From: "5.1.2,e"
Sent: Thu, 9 Jun 2022 08:57:04 +0200
To: "5.1.2,e" <5.1.2,e@amsterdam.nl>
Subject: FW: aanpassen plan Haarlemmerplein 2 - 6680767
Attachments: hp2007_Haarlemmerplein_OV_P01.pdf

Van: 5.1.2,e <5.1.2,e@hparchitecten.nl>
Verzonden: woensdag 8 juni 2022 10:54
Aan: 5.1.2,e <5.1.2,e@amsterdam.nl>
CC: 5.1.2,e <5.1.2,e@amsterdam.nl>; HPA-Haarlemmerplein <haarlemmerplein@hparchitecten.nl>; 5.1.2,e <5.1.2,e@hparchitecten.nl>; 5.1.2,e <5.1.2,e>; 5.1.2,e <5.1.2,e@aham.nl>
Onderwerp: aanpassen plan Haarlemmerplein 2 - 6680767

Onderwerp: Fwd: verzoek aanpassen plan Haarlemmerplein 2 - 6680767

OPTIE 1: combi dakkap verzonken opnemen in dakvlak.

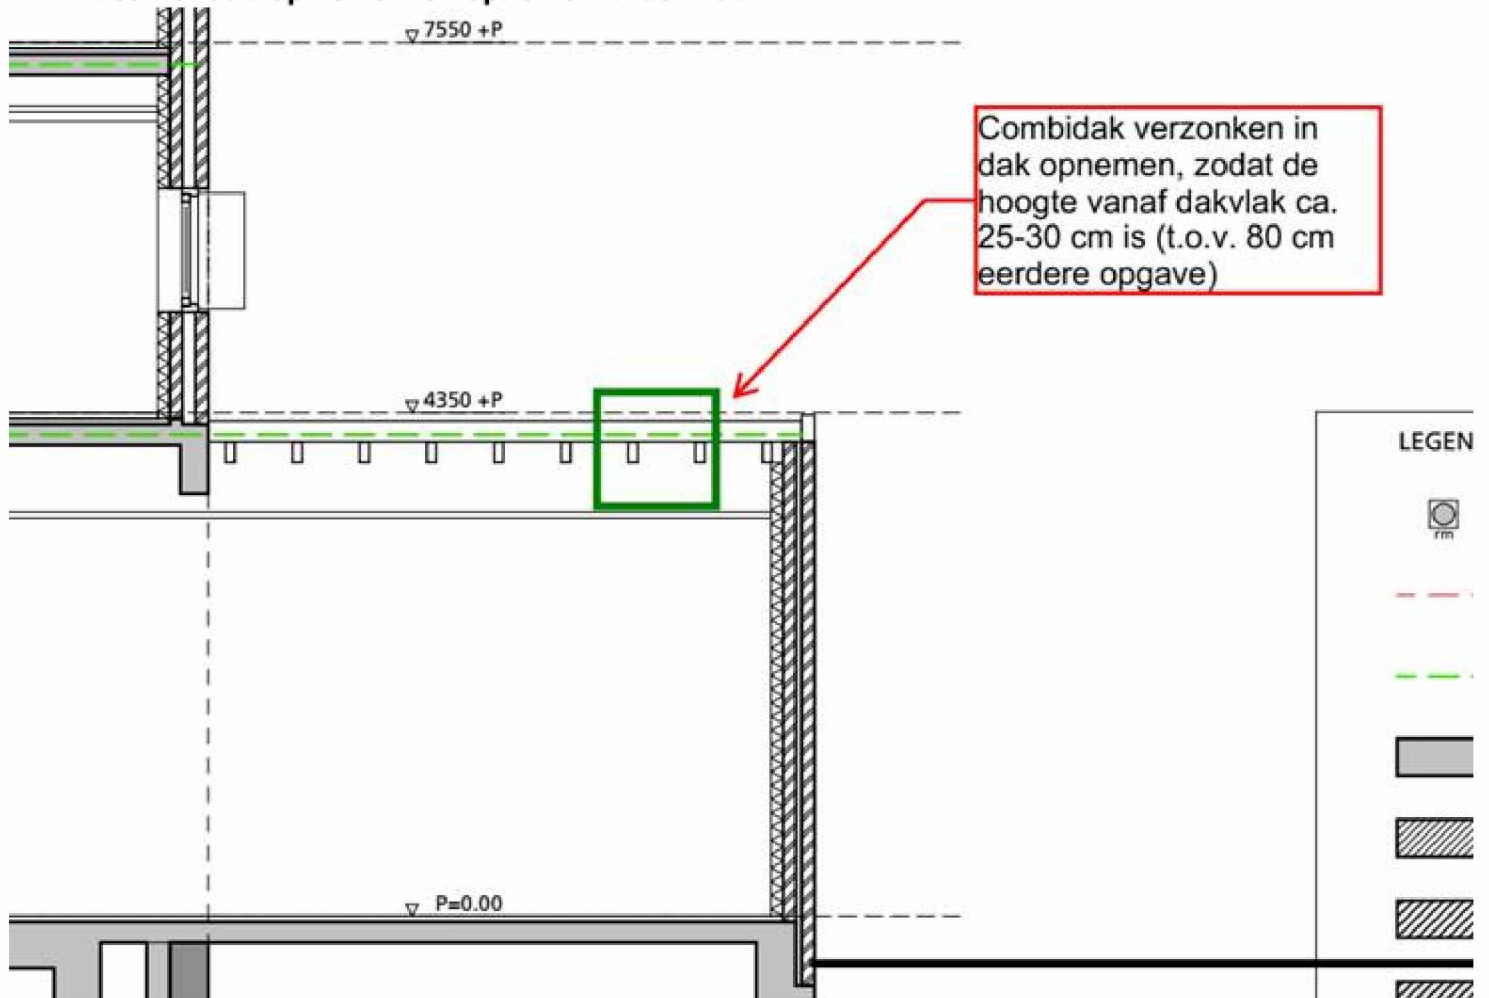
Wat vind je ervan? De hoogte is een verbetering maar het wordt nu qua oppervlak weer een stuk groter, 2,5 mtr. Lang. En ik zou denken; dit volume zou toch ook helemaal gelijk met het dak moeten kunnen en dan tegen de achtergevel aan. Verdiepingshoogte is bijna 4 mtr dus houd je sowieso voldoende stahoogte over.

In plaats van op het dak laten we de verzamelkap in het dak zakken. Deze dakkap zal dan niet meer dan 25-30cm boven het huidige platte dak uitsteken.

Het helemaal in het dak zakken is ook een optie, alleen moeten we dan ook voorzien in een extra inlaat voor lucht (een extra pijp op het dak). Dit heeft niet mijn voorkeur en ik verwacht ook dat dit technisch minder fraai is en daarbij ook de binnenruimte onder het dak minder bruikbaar maakt. De dakkapconstructie zal in alle gevallen een afmeting hebben van maximaal 2500mm x 500mm x 800mm (hoog).
